**Grebenhain-Crainfeld**

**VF 1009**

**1. Änderung  
des  
Wege- und Gewässerplanes  
mit landschaftspflegerischem Begleitplan  
(Plan nach § 41 FlurbG)**

## **I. Erläuterungsbericht**

Regelzeichnung für die Anlage der beiden Erd- und Sickerbecken (Flutmulden) Nr. 424

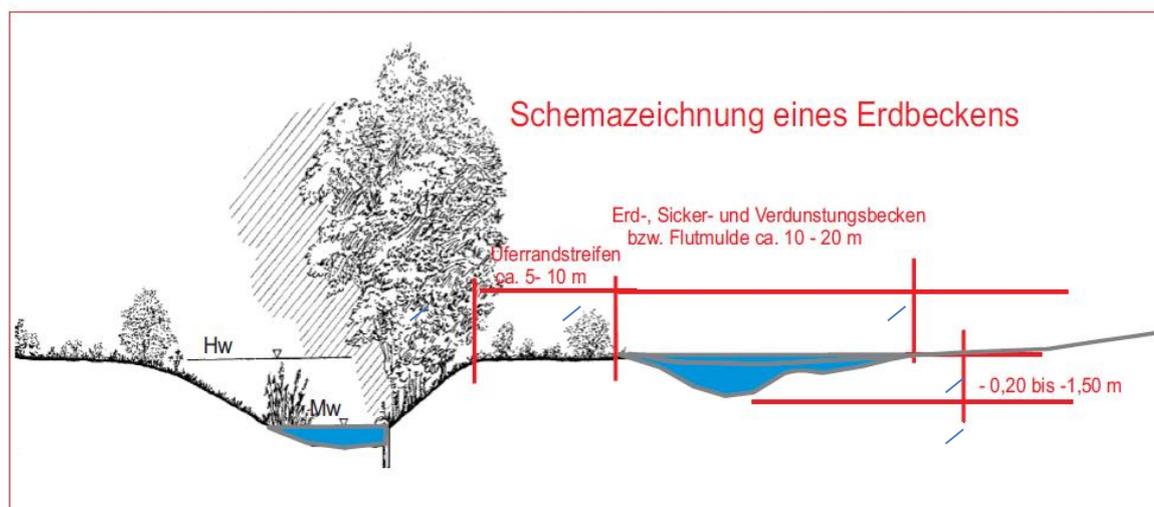
<b>Gewässer Nr. 436</b>	Ausweisung Gewässerparzelle, incl. Grabenerneuerung (Anstelle des geplanten Dorfteichs)	<b>100 m</b>
<b>Gewässer Nr. 438</b>	Anlage naturnaher Graben auf Grünland, incl. Saumstreifen	<b>170 m</b>
<b>Gewässer Nr. 424</b>	Anlage von zwei Erdbecken an der Lüder, Kompensationsmaßnahme	<b>175 m<sup>2</sup></b>
<b>Gewässer Nr. 437</b>	Zur Sicherstellung der Befahrbarkeit des Schotterweges Nr. 150 musste hangseitiges Wasser in einem neuen Graben abgeleitet werden. Ein zusätzl. Erdbecken minderte die Abflussgeschwindigkeit. (Kompensationsmaßnahme)	<b>255 m<sup>2</sup></b>
<b>Gewässer Nr. 439</b>	Anlage naturnaher Graben auf Erdweg bis zur Lüder, incl. 2 Rohrdurchlässe, Erhalt der Hecke, Umwidmung Weg Nr. 244 in Grabenparzelle. Mit der Anlage des Grabens wird das, derzeit in die Ortslage von Bannerod abfließende Oberflächenwasser, abgefangen und zur Lüder geführt.	<b>260 m</b>
